# Hardinxveld-Giessendam

Voorontwerpbestemmingsplan 'Buitendams 45'

Nota van beantwoording inspraakreacties

projectnummer 0452946.100  
definitief  
13 april 2023

**Woonlagen**

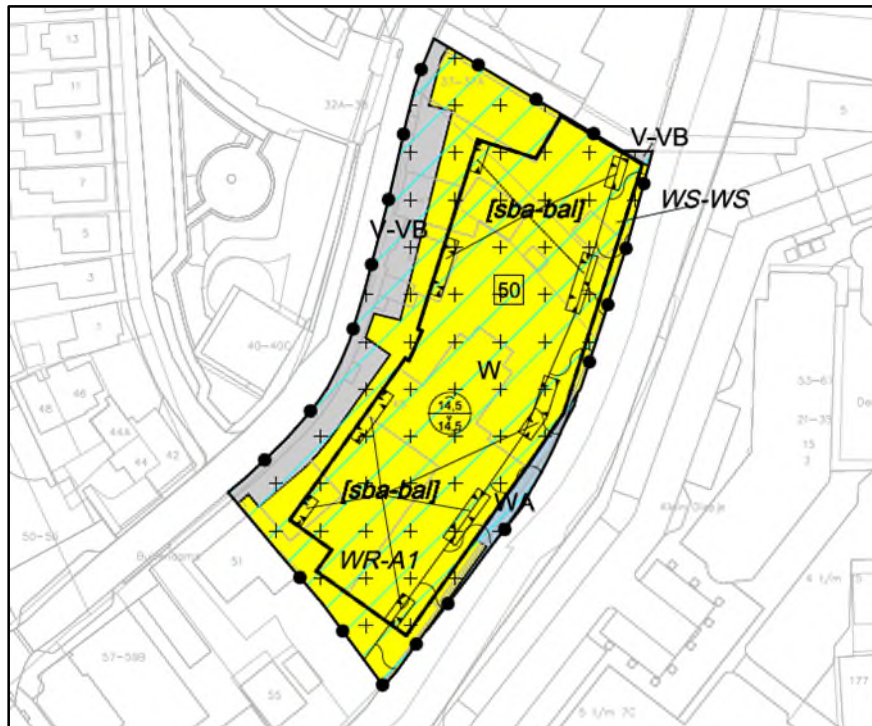
Bezwaren tegen 4 woonlagen wegens beperking woongenot en/of gebrek aan zonlicht.

Op basis van het vigerend bestemmingsplan is het mogelijk om het perceel (bouwvlak) te bebouwen met een maximaal bebouwingspercentage van 75 % met een maximale bouwhoogte van 7 en 11 meter ten behoeve van een maatschappelijke bestemming. Planologisch is er reeds een behoorlijke bouwmassa toegestaan.

Met het nieuwe plan voor Buitendams wordt een vergelijkbare massa gerealiseerd met aan de zijde van de Buitendams met een teruglegging van de gevel met 5 á 6 meter in relatie tot wat in het vigerende bestemmingsplan is toegestaan. Vanuit de Buitendams is het ontwerp in gestoken op drie bouwlagen en dan een setback waar de 4<sup>e</sup> bouwlaag begint. In het huidige plan is er een verkleinde oppervlakte maar wel hoger, maar door stedenbouwkundige en architectonische ingrepen maken het gebouw kleinschaliger en daarmee acceptabel. Uit de beschouwing inzake de bezonning blijkt dat er een beperkte hinder zal worden ondervonden met betrekking tot beperking van de zonlichttoetreding.

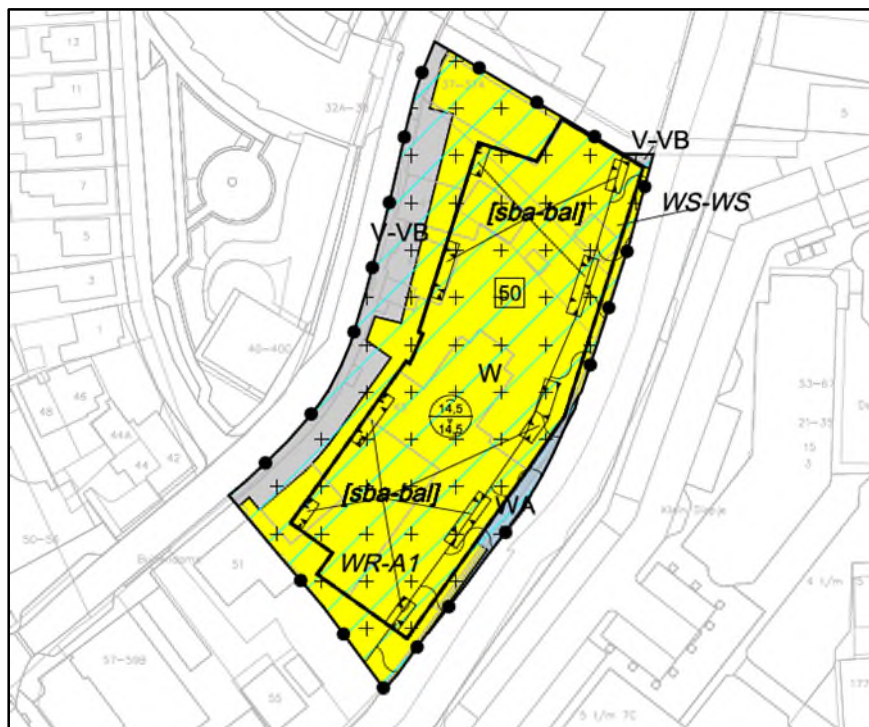
1. Het voorgestelde bouwplan op deze locatie is veel te groot, te hoog en te pompeus voor deze locatie. Het wordt een bijzonder massief bouwblok wat heel dominant en stenig gaat overkomen en de gemoedelijke loop en verblijfsfeer op de Buitendams komt dat niet ten goede.

6. Waarom is er geen harmonieus bouwontwerp gemaakt wat beter past bij de sfeer van Buitendams. Op twee andere ontwikkellocaties langs de Buitendams wordt dit wel gedaan en het oogt bijzonder goed, waarom kan dat niet hier ?

Op basis van het vigerend bestemmingsplan is het mogelijk om het perceel ( bouwvlak) te bebouwen met een maximaal bebouwingspercentage van 75 % met een maximale bouwhoogte van 7 en 11 meter ten behoeve van een maatschappelijke bestemming. Planologisch is er reeds een behoorlijke bouwmassa toegestaan.

Met het nieuwe plan voor Buitendams wordt een vergelijkbare massa gerealiseerd met aan de zijde van de Buitendams de teruglegging van de gevel met 5 à 6 meter in relatie tot wat in het vigerende bestemmingsplan is toegestaan. Vanuit de Buitendams is het ontwerp in gestoken op drie bouwlagen en dan een setback waar de 4<sup>e</sup> bouwlaag begint. Dus vanaf de Buitendams is de drie bouwlagen het meest zichtbaar. Daarnaast is er in het huidige plan sprake van er een verkleinde oppervlakte maar wel hoger, maar door stedenbouwkundige en architectonische ingrepen oogt het gebouw kleinschaliger en daarmee resulteert het in een aantrekkelijk woongebied.

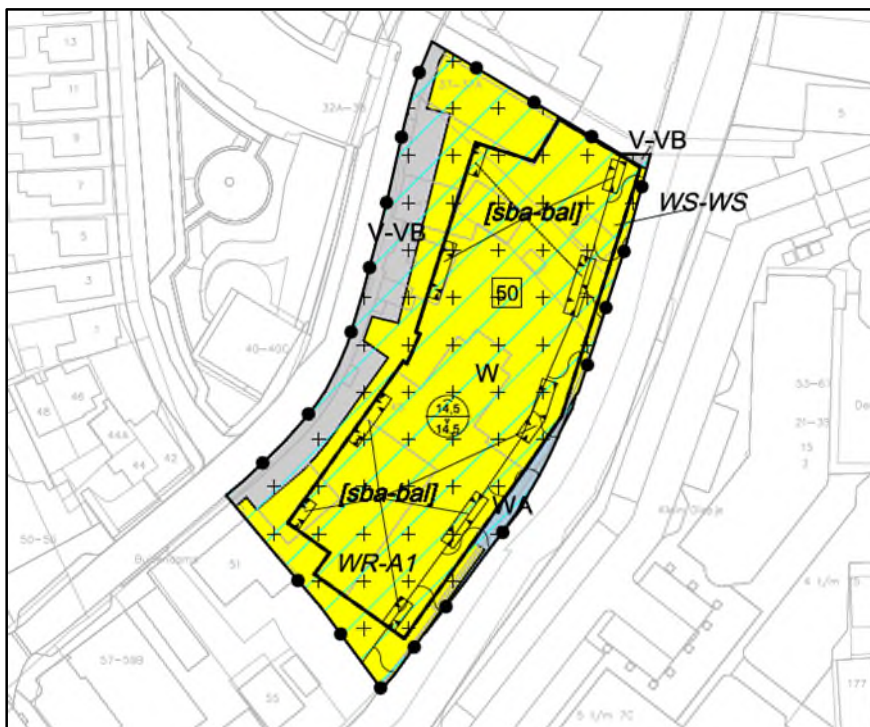
1. Bewaar tegen de bouwhoogte van 4 woonlagen boven de parkeergarage
  - a. Wij hebben een serre aan de zijde van de straat, gericht op het nieuwbouwplan. Door de bouwhoogte is er sprake van verlies van de zon in de ochtend voor een groot deel van het jaar. Dit is onze enige buitenruimte.
  - b. Doordat er minder zon op de gevel van de woning komt, zullen we meer moeten gaan stoken om de woning te verwarmen.
  - c. Er is sprake van het inleveren van woongenot.

Op basis van het vigerend bestemmingsplan is het mogelijk om het perceel (bouwvlak) te bebouwen met een maximaal bebouwingspercentage van 75 % met een maximale bouwhoogte van 7 en 11 meter ten behoeve van een maatschappelijke bestemming. Planologisch is er reeds een behoorlijke bouwmassa toegestaan.

Met het nieuwe plan voor Buitendams wordt een vergelijkbare massa gerealiseerd met aan de zijde van de Buitendams met een teruglegging van de gevel met 5 a 6 meter in relatie tot wat in het vigerende bestemmingsplan is toegestaan. Vanuit de Buitendams is het ontwerp in gestoken op drie bouwlagen en dan een setback waar de 4<sup>e</sup> bouwlaag begint. Dus vanaf de Buitendams is de drie bouwlagen het meest zichtbaar. In het huidige plan is er een verkleinde oppervlakte maar wel hoger, maar door stedenbouwkundige en architectonische ingrepen maken het gebouw kleinschaliger en daarmee acceptabel.
